川内原子力発電所の原子力規制検査における 指摘事項について

2024年1月31日
九州電力株式会社

➤ 川内原子力発電所1、2号機 系統分離対策を行う火災防護対象機器等選定時の誤った火災影響評価による火災防護対象機器等の系統分離対策の不備

2. 誤った火災影響評価による火災防護対象機器等の系統分離対策の不備(2/4)

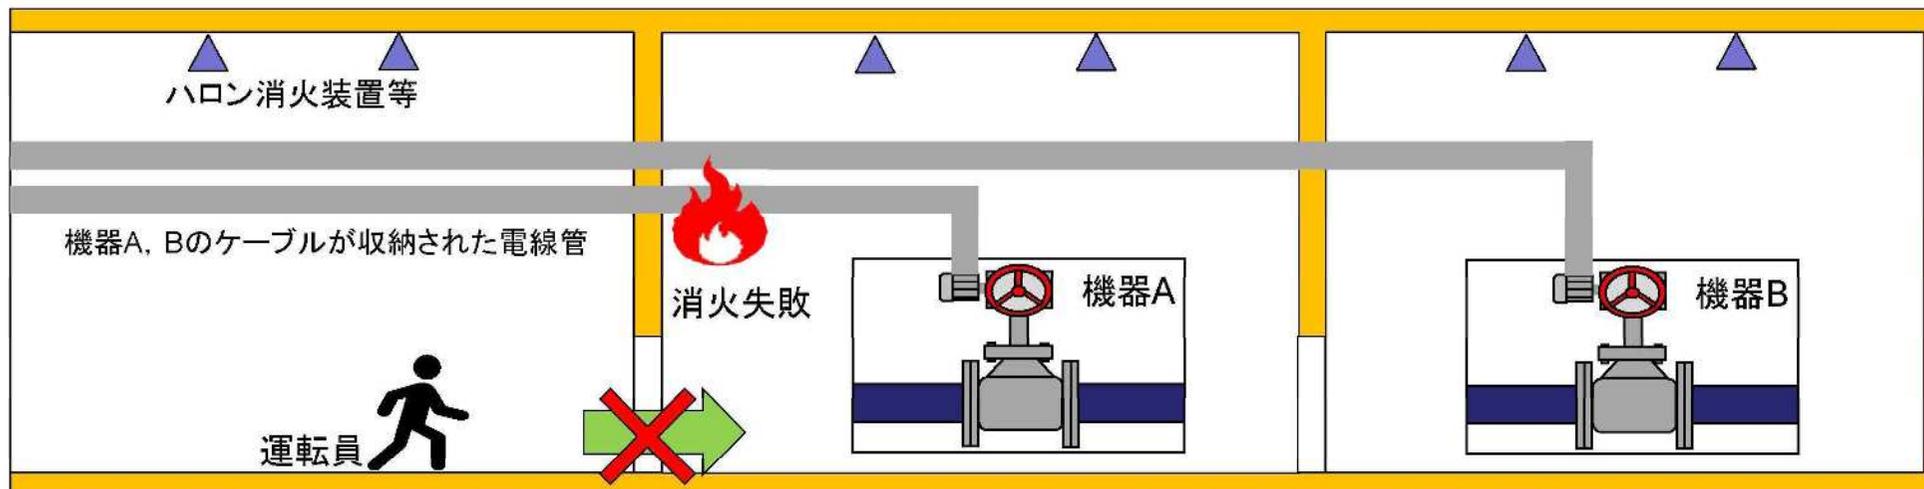
○しかし、火災影響評価においては、更に消火の失敗により現場へアクセス出来ない場合を考慮する必要があるとの指摘がありました。

2. 誤った火災影響評価による火災防護対象機器等の系統分離対策の不備(3/4)

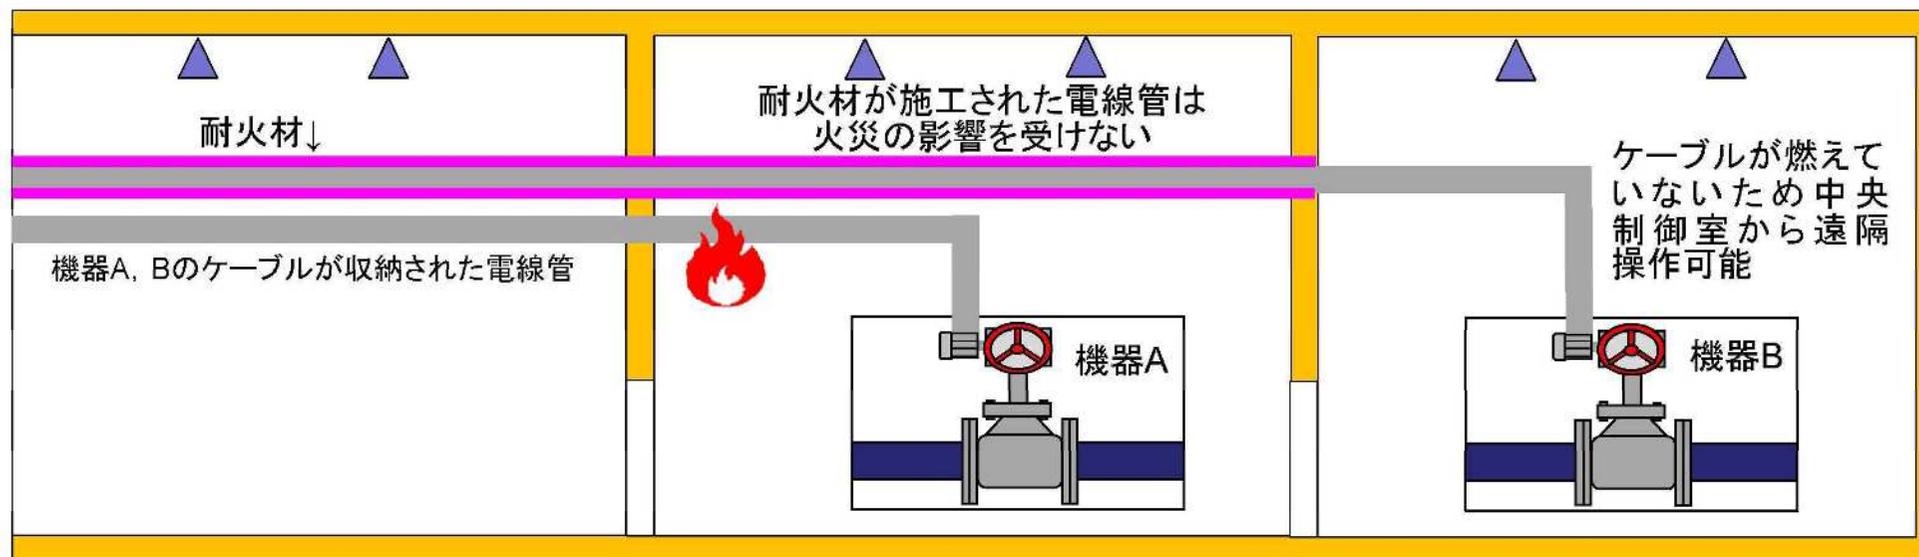
系統分離対策に不備があったものの、ケーブルを収納する電線管は、以下の通り、火災の発生防止対策及び万一火災が発生した場合の早期感知・消火対策等はできていることから、安全性への影響は極めて小さいと、原子力規制検査において確認されています。

- ・ 火災感知器で火災を感知できる。
- ・ 当該機器のケーブルは、火災発生源となるポンプ等から離れた場所に設置しており、火災発生源からの火災を想定した場合でも影響はないことが確認されている。
- ・ 可燃物の持ち込み管理を適切に行っている。

誤った火災影響評価による系統分離対策の不備があった電線管について、火災が発生した場合でも、いずれかの安全機器が中央制御室からの遠隔操作ができるように、電線管へ耐火材による系統分離対策工事を実施し改善を進めていく予定です。
